国立研究開発法人日本原子力研究開発機構 核燃料サイクル工学研究所
再処理施設に係る廃止措置計画変更認可申請書(令和5年5月31日申請)
の概要について

令和5年6月29日

再処理施設に係る廃止措置計画変更認可申請書(令和5年5月31日申請)の概要について

図-1 スラッジ貯蔵場の津波対策における止水弁の設置概要

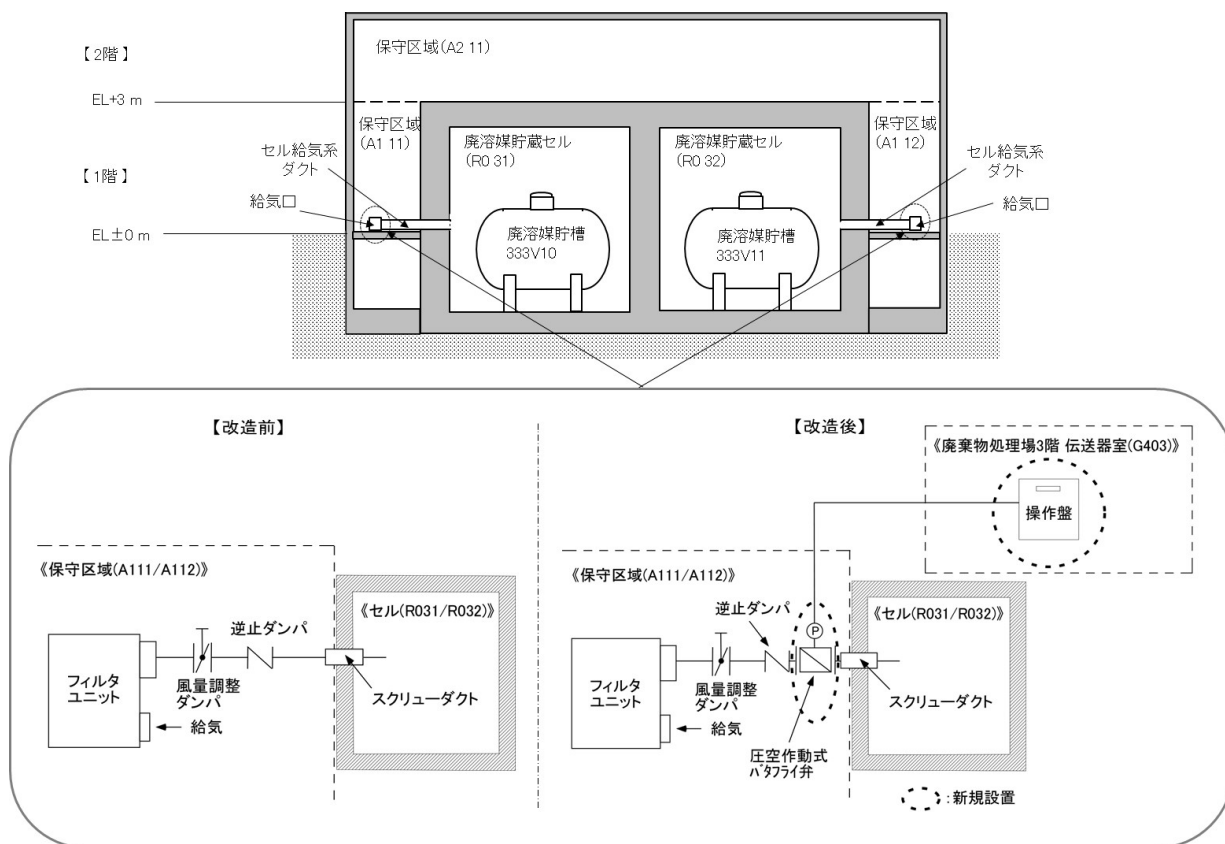
高放射性廃液貯蔵場（HAW）、ガラス固化技術開発施設（TVF）ガラス固化技術開発棟及びそれらに関連する施設以外で放射性物質を貯蔵・保管する分離精製工場（MP）等の施設のうち、スラッジ貯蔵場（LW）の廃溶媒貯槽については、廃止措置計画（原規規発第2110059号：令和3年10月5日認可）の津波影響評価において、セル内に流入した海水の圧力により廃溶媒貯槽（333V10, V11）が損傷し、貯槽内の溶液の一部が海水とともに建家外に流出する可能性が否定できない結果を得ており、セルへの海水の流入量低減の対策を行うこととしている。

このため、セルへの海水の流入を防止するための対策として、セルの給気系ダクトに止水弁（圧空作動式バタフライ弁）を設置するとともに、止水弁を遠隔で操作するための操作盤を運転員が常駐する廃棄物処理場（AAF）に設置する（図-1）。

図-2 焼却施設 圧縮空気設備の系統概要図

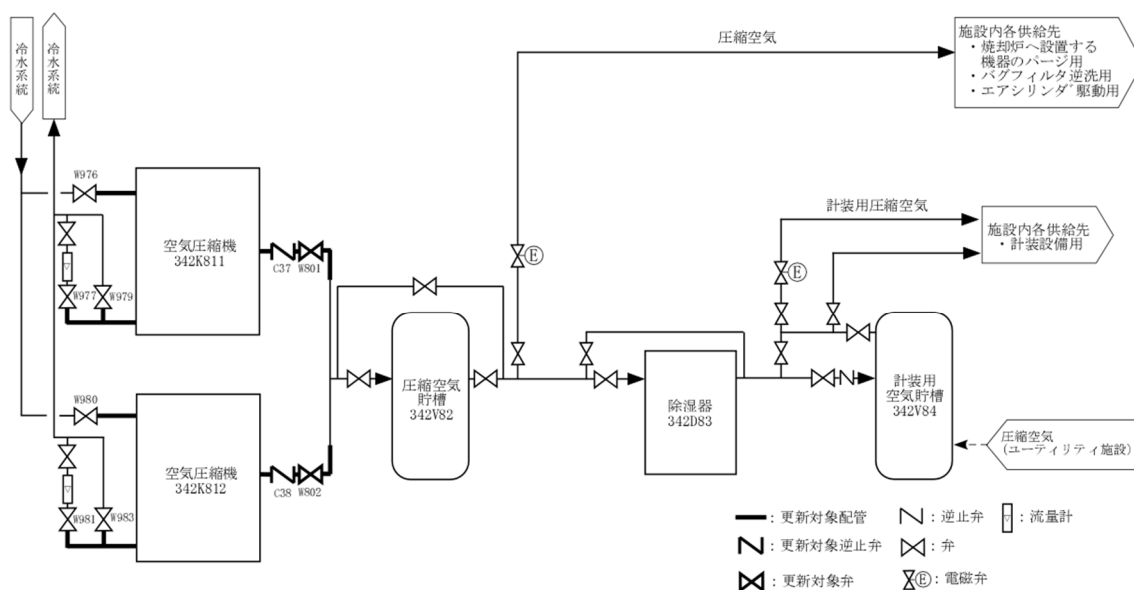
焼却施設に設置されている空気圧縮機(342K811及び342K812)は、設置後30年以上が経過し、製造メーカーでの部品製造が中止され、定期的な部品交換や故障時の対応が困難となったことから、既設と形式、容量等が同等以上の空気圧縮機に更新を計画している(図-2)。耐震分類は、既設と同様にB類とする。

本更新は、焼却施設の処理運転停止中に実施し、更新期間中も圧縮空気の供給を維持するため、停止中の予備機の空気圧縮機から更新を実施し、更新後の試験・検査により問題がないことを確認後、他方の空気圧縮機の更新を実施する。なお、更新期間中に万一、運転中の空気圧縮機等に異常が確認された場合又は本更新で一時的に空気圧縮機を2台停止する必要がある場合は、再処理施設内のユーティリティ施設からの圧縮空気の供給に切り替えることで、圧縮空気の供給を維持する。

図-3 空気圧縮機 制御系の改造 概要図

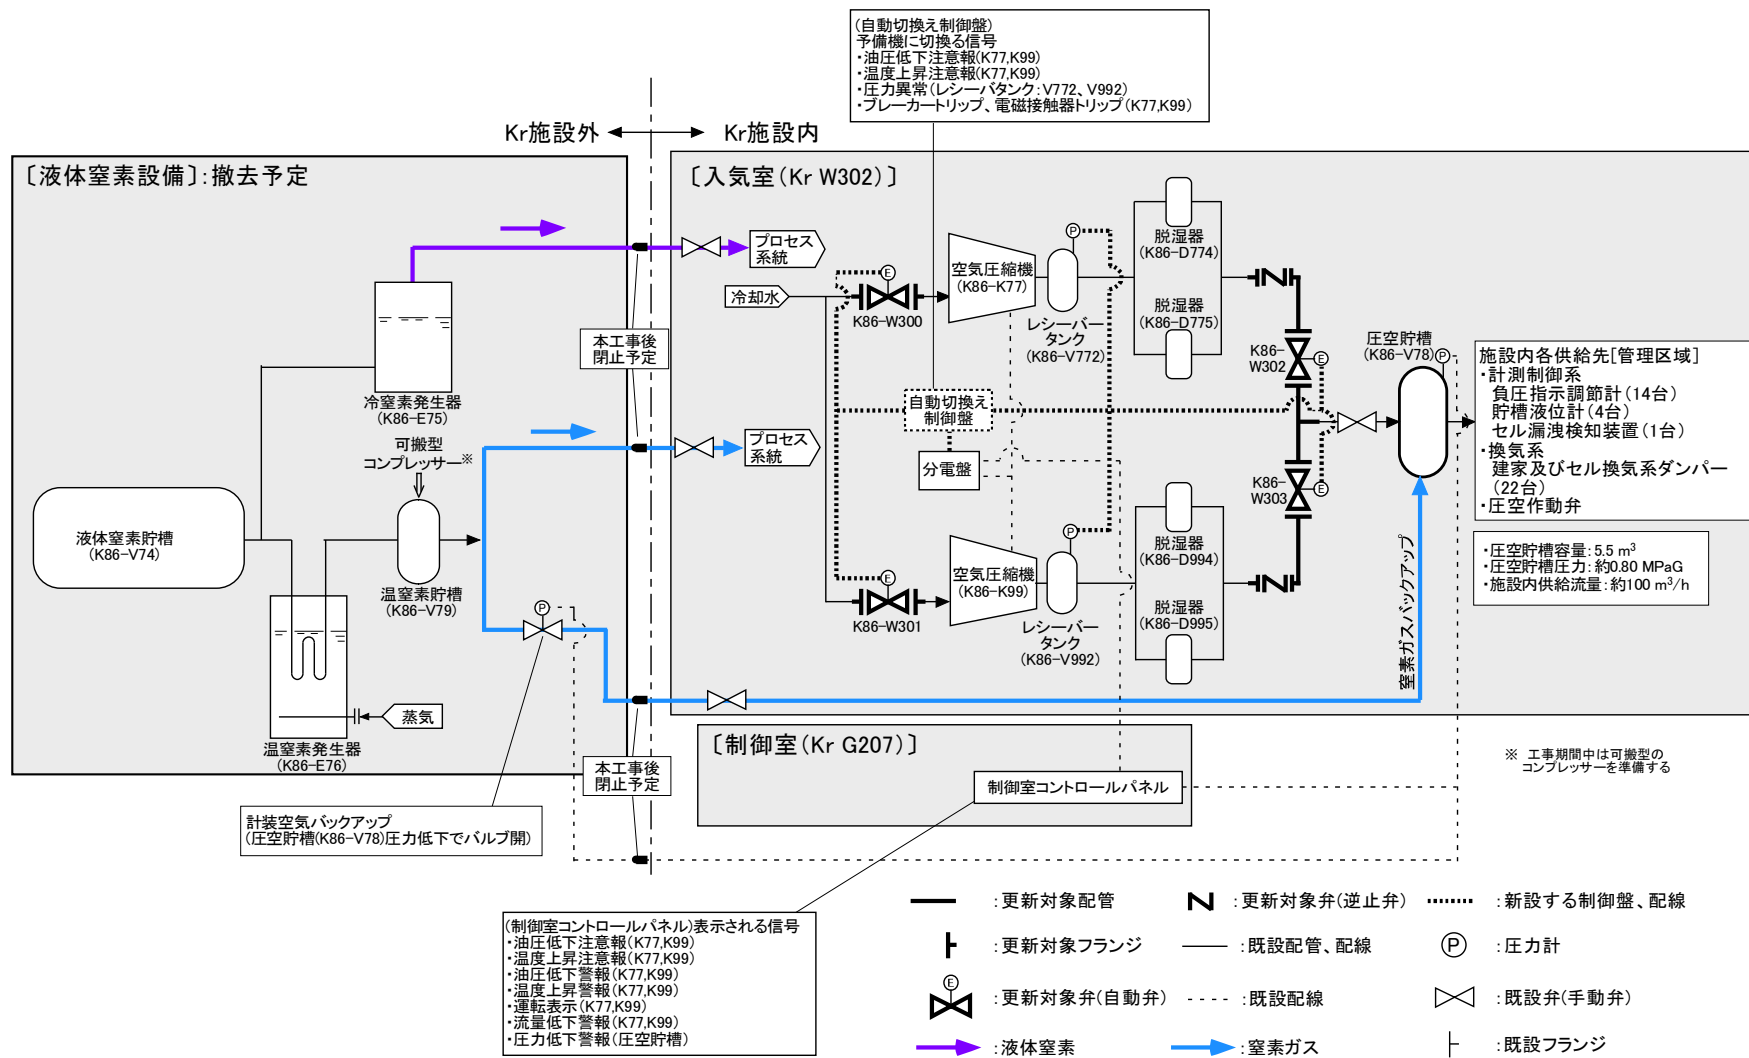
クリプトン回収技術開発施設では、クリプトンの回収運転及び管理放出を終了しており、今後、窒素を供給する液体窒素設備を維持する必要がないことから、津波漂流物対策として当該設備を撤去する計画である。

液体窒素設備の撤去に伴い、当該設備が有する空気圧縮機の自動バックアップ機能がなくなることから、運転操作時の利便性を向上させる目的で、その代替となる自動切換え機能を既存の空気圧縮機（2基）に付加するため、自動切換え制御盤の追加、弁の自動化及び配管の更新を行う（図-3）。

本工事により、空気圧縮機の故障停止時の対応及び通常の点検・月例切換えの対応について運転操作時の迅速性及び利便性が向上し、圧縮空気の連続供給が可能となる。

なお、圧縮空気の供給が停止した場合は、負圧指示調節計による負圧の監視及び調整機能が失われるものの、換気調整ダンパーが安全側（換気を維持する側）に働き、施設内の負圧（閉じ込め機能）は維持されるため安全上の問題はない（負圧は通常より深くなる）。
